DIR250521

Assunto: **PEDIDO DE IMPUGNAÇÃO**, referente ao **PREGÃO ELETRÔNICO Nº 90005/2025**, Contratação de Prestação de Serviços da Companhia Docas do Ceará – CDC, **Processo Administrativo nº 50900.001417/2024-08**.

4 APÊNDICE II - PROJETO BÁSICO ELABORADO EM 2012

Figura 1: Comparação da área levantada (esquerda) e o posicionamento de jetprobe (direita)

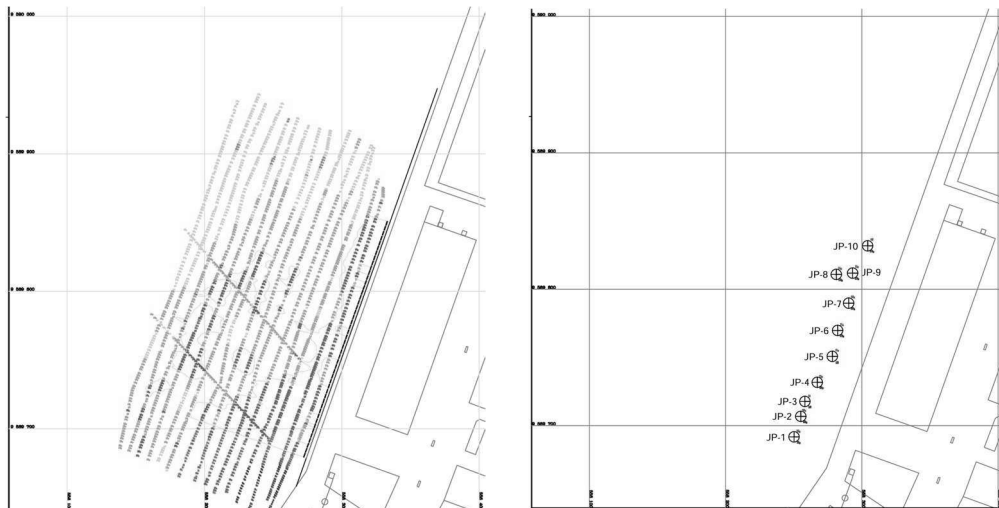
Apesar de haver uma compilação de levantamentos de campo úteis (como dados de sísmica e batimetria, mas tratam-se de levantamentos indiretos, que passam por interpretação de profissional qualificado), não houve: 1) levantamento ou análise de sondagens geotécnicas, 2) levantamento ou análise de características da rocha (arenito), 3) as sondagens de jetprobe apenas serviram para caracterizar o sedimento que está sobre a rocha (as fichas não são assinadas nem indicam o nível da maré, ou sua data/hora, para determinar a cota real da rocha e conferência com a sísmica ou a batimetria), 4) esses levantamentos são irrisórios perante a área levantada pela sísmica e

batimetria (ver comparativo visual na **Figura 1** a seguir), ou 5) não apresenta nenhuma caracterização para algum plano de fogo (ainda que em nível de Projeto Básico, mostrando desenhos de malha e quantificação de materiais, pois normalmente um plano de fogo equivale a um Projeto Executivo).
